正誤表作成年月日：2015年12月15日

製品名：ADE7978 / ADE7933 / ADE7932 / ADE7923

対象となるデータシートのリビジョン(Rev)：Rev.B

訂正箇所：31 ページ, Fig 42 Test Circuit 回路図表記の誤り

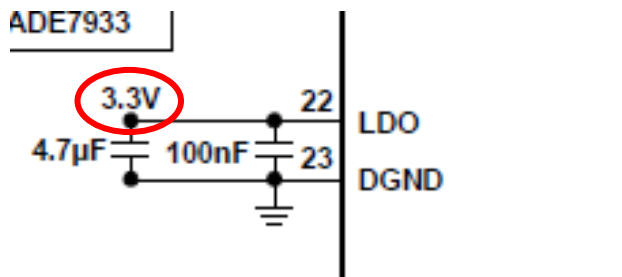
【誤】 図中 ADE7978 の LDO ピン (22 ピン) と DGND ピン (23 ピン) の回路接続部分 赤色枠内

【正】 正しくは、3.3V の表記はありません。22 ピンには 2 個のコンデンサ以外の接続はありません。
